改善箇所説明図

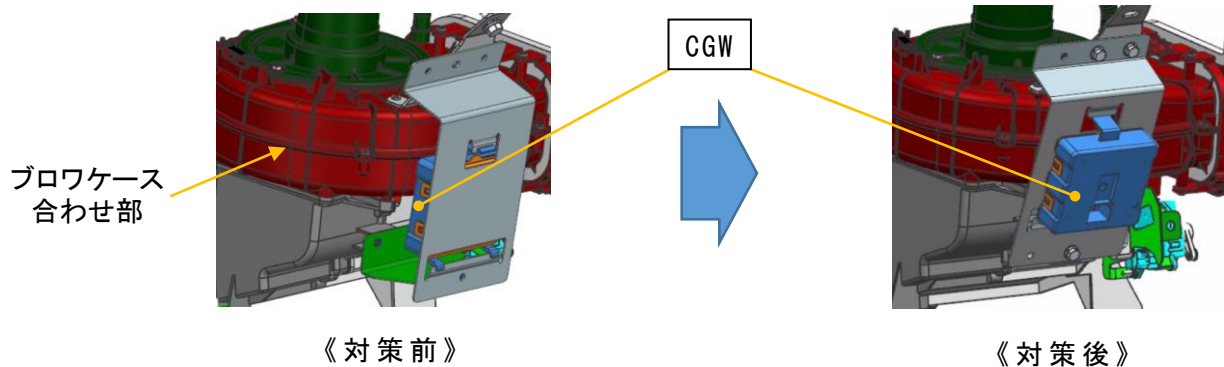
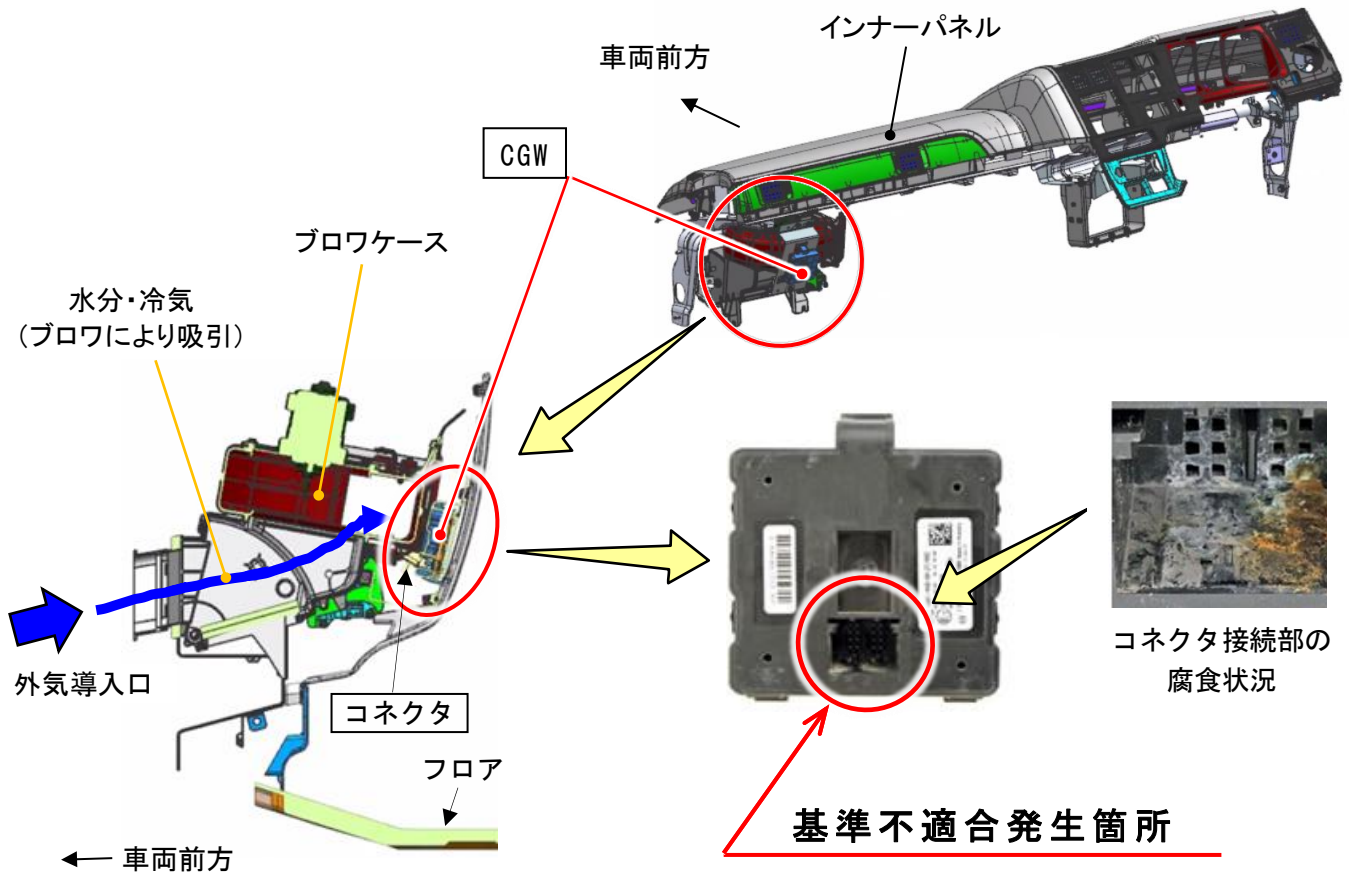
大型トラックにおいて、車室内の空調用ブロウ後方に装着されているCGW（Central Gate Way：信号のやり取りをするECU）の搭載位置が不適切なため、ブロウケース内部に取り込んだ外気に含まれる水分がケース合わせ部から滲み出してCGWのコネクタ端子に滴下すると、当該端子とCGWの内部基盤に腐食や損傷が生じるものがある。そのため、走行中のエンジン停止、エンジン再始動不能、PTO作動不能、コンビネーションスイッチの不作動等の不具合が発生するおそれがある。

全車両、CGWの搭載位置を変更すると共に、防水シートを追加する。

また、CGWユニットへ接続するハーネスのコネクタ端子に腐食が認められた場合は、全ての端子を補修して新品のCGWユニットとコネクタに交換する。

注：□ はハーネスのコネクタ端子に腐食が認められた場合に、新品に交換する部品を示す。
